改善箇所説明図

不具合の内容

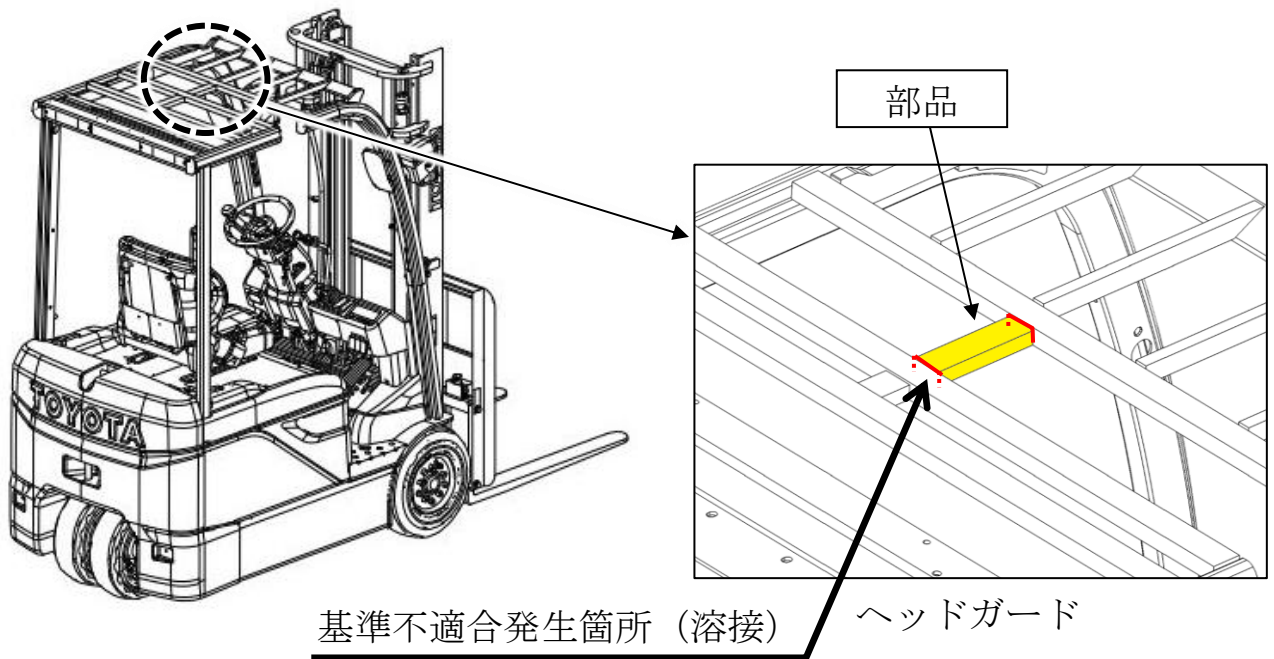
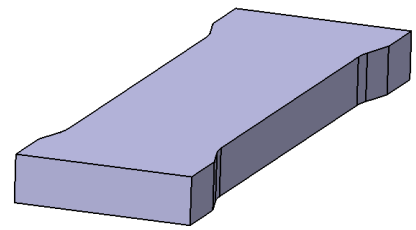
電動式フォークリフトの車枠（フレーム）の構成部品であるヘッドガードの溶接部において、設計検討が不十分なため、強度が不足しているものがある。そのため、当該部位への入力大きい作業を繰り返し行くと、当該溶接部に亀裂が発生し、そのままの状態で使用を続けると破断に至り、ヘッドガードの部品が脱落するおそれがある。

全車両、ヘッドガードの当該部品を取り外し、対策品を再溶接する。

交換する部品形状の違いで識別する。
